②改善箇所説明図

クーラントバイパスホース

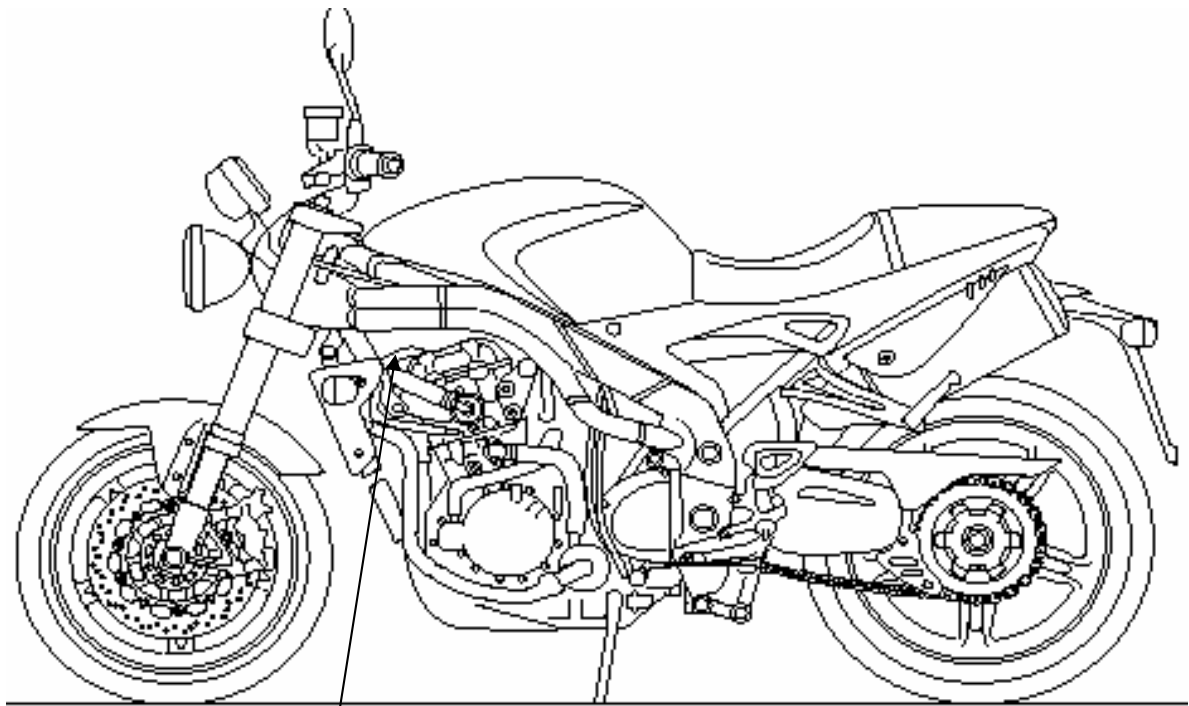
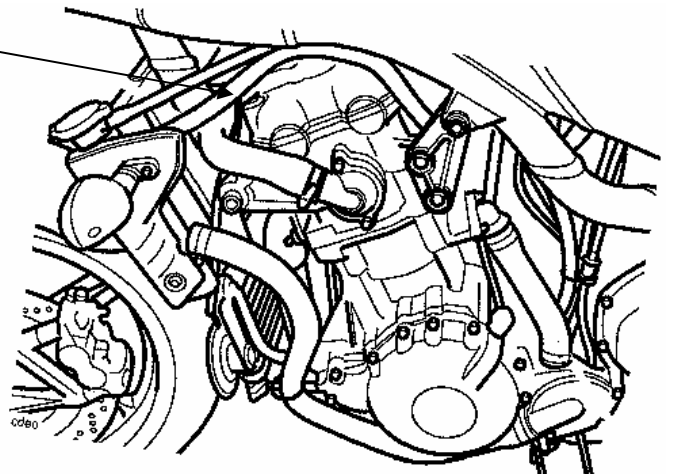
基準不適合箇所

冷却装置において、バイパスホースの加工が不適切であるため、エンジン等の熱影響により二層構造のホースが剥離し、ホースが早期に劣化することがある。そのため、そのまま使用を続けると、当該ホースが損傷して冷却水が漏れ、最悪の場合、オーバーヒートを起こすおそれがある。

全車両、クーラントバイパスホースを良品と交換する。

交換済み車両には、クーラントバイパスホースのエンジン側クリップに直径 5 mm の白ペイントマークを塗布する。
